RECUEIL DES AVIS ISSUS DE LA CONSULTATION AUPRÈS DES MINISTÈRES ET ORGANISMES

Voici notre réponse à votre demande du 10 avril 2007 relativement à l'analyse de la recevabilité sur le plan environnemental et social du document complémentaire concernant le projet de « *Mine de fer du Lac Bloom* » (3211-16-002).

OBJET : Mine de fer du lac Bloom -
Étude d'impact - Analyse de la recevabilité et commentaires

Étude d'impact – Analyse de la recevabilité et commentaires

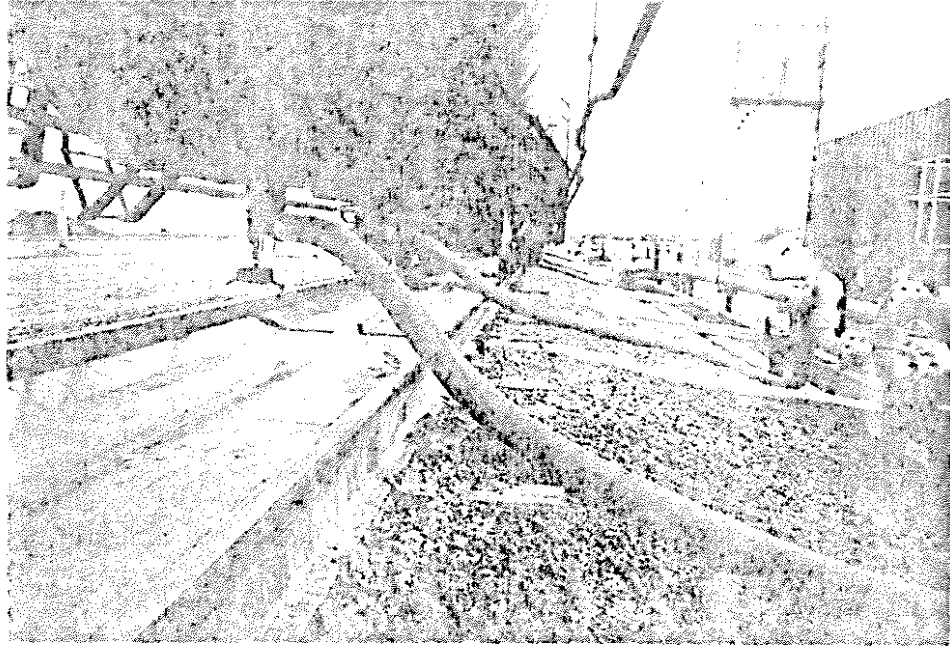
- ✚ le parc pétrolier doit être muni de digues étanches et être relié à un séparateur eau-huile, la tuyauterie doit être munie d'une valve pour retenir le produit à l'intérieur des digues en cas de déversements majeurs;

- ✚ la mine sera approvisionnée en carburant par des trains, le promoteur devrait installer des bassins de récupération sous le rail. Les bassins sont ensuite reliées par des tuyaux à un séparateur eau-huile. Il faut savoir que la contamination des sols et des eaux souterraines est dans plusieurs cas reliée au déchargement des trains en produits pétroliers. La valve de déchargement est située directement sous le wagon citerne.

La photo suivante montre un exemple d'installation qui permet d'éviter de contaminer les sols sous le rail :
